MASZYN ROLNICZE	NORMA BRANŻOWA	BN-75 1902-52
	Przenośne urządzenia świetlne Wymiary główne i przyłączeniowe	
	Grupa katalogowa IV 91

4 BN-75/1902-52 Przenośne urządzenia świetlne Wymiary główne i przyłączeniowe
0491
W punkcie 3 1, tabl 1, poz 2,

zmiana 1
93 11 18

Rys 1

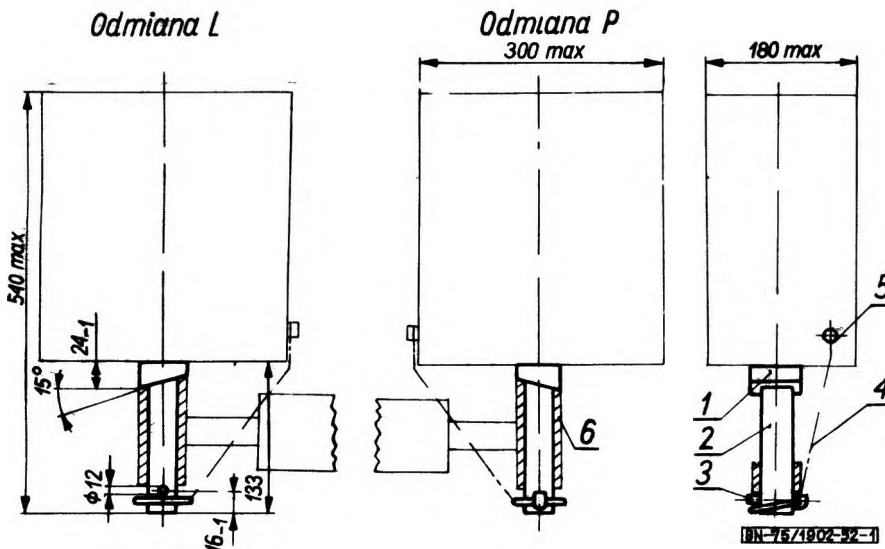
zamiast

2	Rura o profilu kwadratowym	32×32×2	—
---	----------------------------	---------	---

powinno być

2	Rura o profilu kwadratowym lub ceownik półzamknięty	32×32×2 C 24×3	PN-78/H-93461 Arkusz 24
---	---	-------------------	----------------------------

Rys. 2

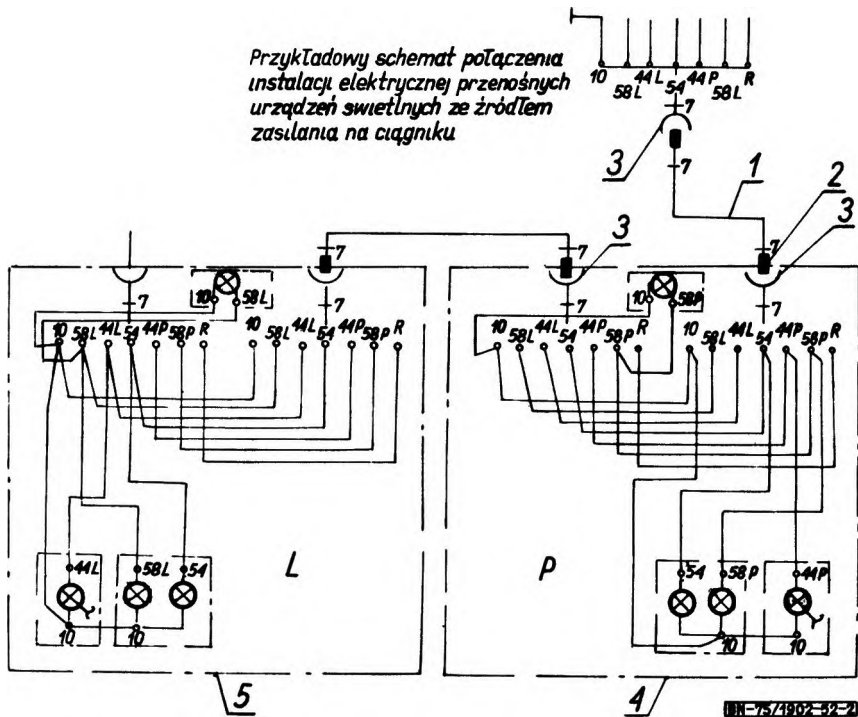
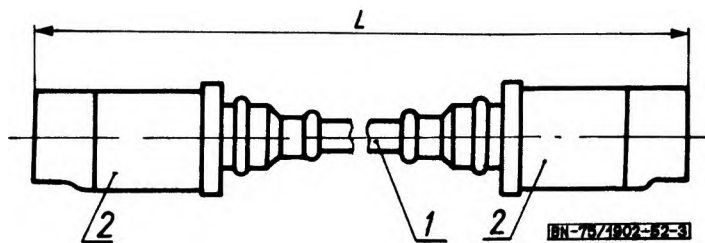
Nr normy	Sprostowanie
N-75/1902-52	Na str 3, w tabl 2, w kol 3, dla nr części 2 i 3 wyróżnik części powinien być 12 V-a wg PN-74/S-76055
